Рабочая группа по вопросам шума и шин

Семьдесят четвертая сессия

Правила № 63 ООН (шум, производимый мопедами)

**Предложение по поправкам к поправкам серии 02
к Правилам № 63 ООН****Представлено экспертами от Международной ассоциации
заводов-изготовителей мотоциклов***

«Рис. 1

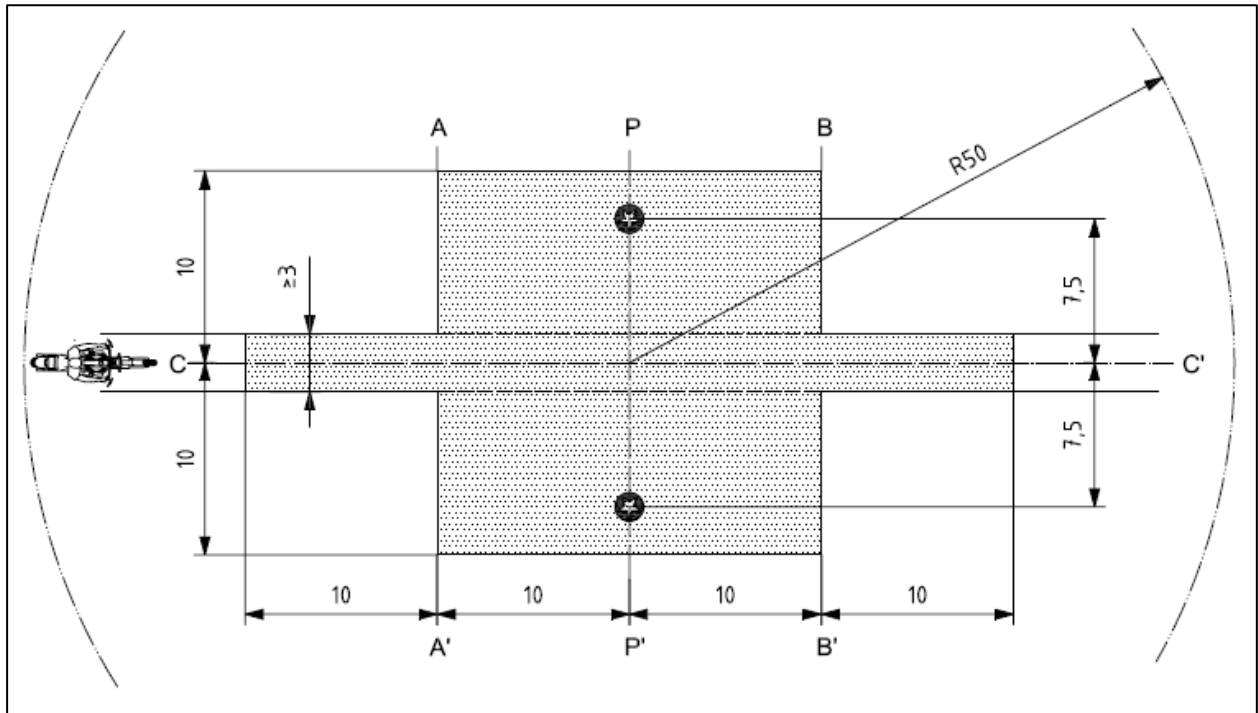
Рис. 1 изменить следующим образом:

Схема испытательного трека с размерами в метрах

Условные обозначения

Минимальная площадь, покрытая испытательным дорожным покрытием, т. е. площадь испытания
	Положения микрофона (высота 1,2 м)

Источник: ISO 10844:1994 с изменениями».

2. МАЗМ хотела бы заменить нынешний рис. 1 в приложении 5 воспроизведенным выше рисунком с более высоким разрешением. Этот рисунок взят из более старой версии стандарта ISO 10844; затем он был изменен, для того чтобы на нем появилось изображение мотоцикла, которого не было в стандарте ISO 10844. ИСО подтвердила разрешение на использование такого рисунка.
